Autorité environnementale

**Avis délibéré de l’Autorité environnementale
sur le démantèlement de l’INB n° 53 – Magasin
central des matières fissiles (MCMF) sur le site
du CEA à Cadarache (13)**

n°Ae : 2021-116

Avis délibéré n° 2021-116 adopté lors de la séance du 22 décembre 2021

Figure 6 : Synoptique général du scénario retenu de démantèlement de l'INB 53 (Source : dossier).

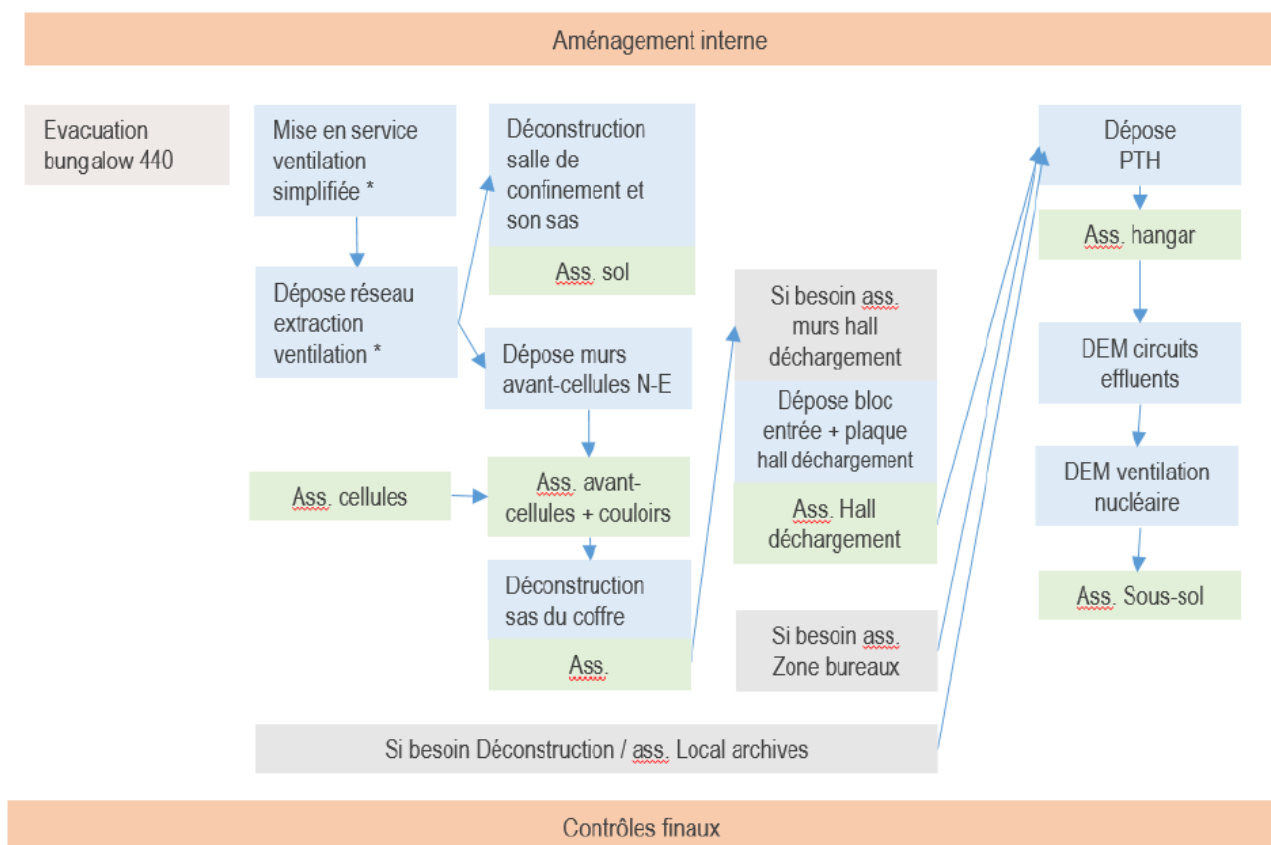
Le dossier présente deux scénarios correspondant à deux états finaux différents : avec ou sans la conservation des bâtiments. Ils sont comparés selon plusieurs critères : sûreté, sécurité, impacts sur l'environnement, mesures d'évitement, réduction et compensation à prévoir, coûts et délais. Un scénario de déconstruction partielle a été retenu, permettant de maintenir la structure des locaux en vue de leur réutilisation future. Il s'agit du choix de moindre impact sur l'environnement.

Le dossier ne démontre pas que les bâtiments conservés répondent aux normes sismiques pour l'usage projeté. Du fait que le scénario avec démolition complète des bâtiments entraîne des impacts significatifs sur les milieux naturels, il ne peut être autorisé sur la base du dossier présenté (besoin de mesures de compensation, nécessité d'une dérogation au titre des espèces protégées, nécessité de prévoir une restauration des écosystèmes naturels...). Il est dès lors essentiel de crédibiliser le scénario retenu sur la question du séisme.

L'Ae recommande de démontrer que les bâtiments conservés répondent aux normes sismiques en vigueur pour les usages projetés. En cas contraire, le dossier et son étude d'impact devraient être repris et actualisés en profondeur.
